Mission régionale d'autorité environnementale
NORMANDIE

Avis délégué
Projet d'extension du tramway de la communauté urbaine
Caen la Mer - Tramway 2028 (14)

N° MRAe 2024-5443

Figure 3 : Report de trafic (p. 75 Évaluation socio-économique)

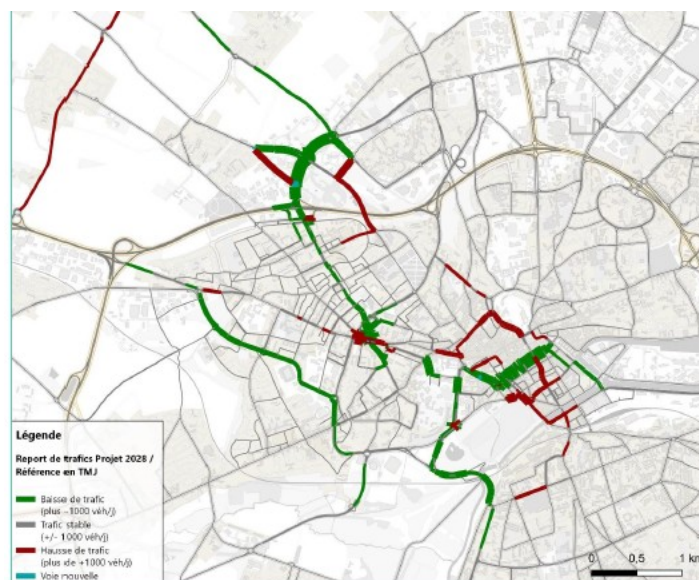
Selon le dossier, le projet ne modifie globalement pas le plan de circulation routière de la communauté urbaine Caen la mer, en dehors de deux secteurs⁸. Compte tenu des modifications de circulation dans ces derniers, des reports de trafic sont prévus en centre-ville avec une diminution significative du trafic sur certains axes (boulevard du Maréchal Juin, rue de Bernières, avenue Albert Sorel...) mais aussi une augmentation du trafic sur d'autres axes (quai Vendevre, fossé Saint-Julien, boulevard Yves Guillou, rue Saint Jean...). Une analyse plus précise des conséquences de ces reports de trafic sur les axes où une augmentation de trafic est prévue, notamment en termes de nuisances sonores et atmosphériques associées, est nécessaire.

- **d'effectuer une analyse précise des conséquences des reports de trafic routier sur les axes où une augmentation de trafic est prévue, notamment dans le centre-ville, en termes notamment de nuisances sonores et de pollutions de l'air associées ;**
